三菱汎用ACサーボ セールスとサービス

No. 10-10

コアレスリニアサーボモータLM-U2(二次側)面取り加工追加のお知らせ

図1. 面取り箇所(LM-U2S20-480-2SS0の例)

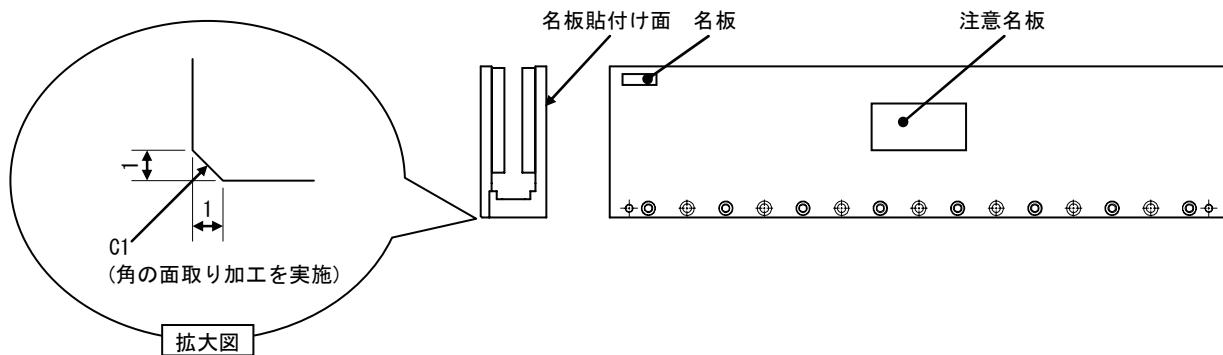
下図のように名板貼付け面と反対の面の角に面取り(C1)加工を追加致します(図1)。
